Ergänzungsblatt

AC - Servoverstärker MSK 6 MSK12 (MTB25)

**betreffend
geänderte Frontplatte und
Leuchtdioden an MSK-Verstärkern**

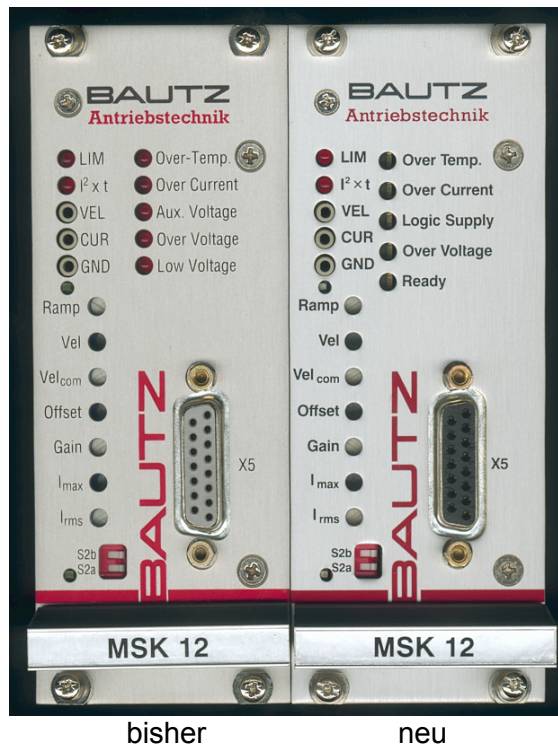
- 1) **Die rote LED "Aux Voltage", die nur im Fehlerfall leuchtete, wurde durch die grüne LED "Logic Supply" ersetzt, die leuchtet, wenn die internen Logikspannungen vorhanden sind.**

Seite 30 im Handbuch, Bild 14, Frontansicht MSK ist veraltet. Die Frontplattenbeschriftung war auf Kundenwunsch schon seit einigen Jahren in englischer Sprache.

Siehe obenstehende Abbildungen.

- 2) **Die rote LED "Low Voltage" wurde durch die grüne LED "Ready" ersetzt.**
